Znak postępowania: **271.12.2023****- do wszystkich Wykonawców -**dotyczy: „**Rewitalizacja kompleksu basenów w Oleśnie**”.

Zestaw pytań

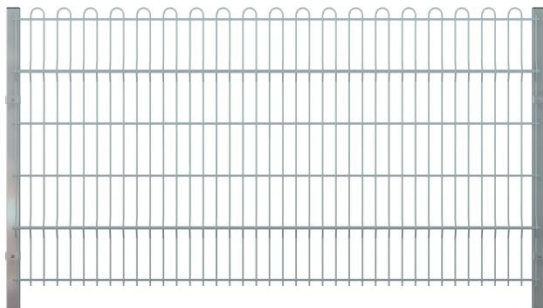
41. Projekt zakłada rozbiórkę istniejących nawierzchni z kostki i betonowej. Proszę o wskazanie lokalizacji tych nawierzchni, powierzchni oraz układu warstw każdego z typów nawierzchni. Brak pozycji w przedmiarze.

Należy rozebrać istniejące nawierzchnie z kostki wraz z obrzeżami/krawężnikami występujące w kolizji z inwestycją, w tym z plaża trawiastą. Z uwagi na nieliczne występowanie wskazanych miejsc oraz braku naniesienia na MDCP nie wskazano lokalizacji oraz nie ujęto w przedmiarze.
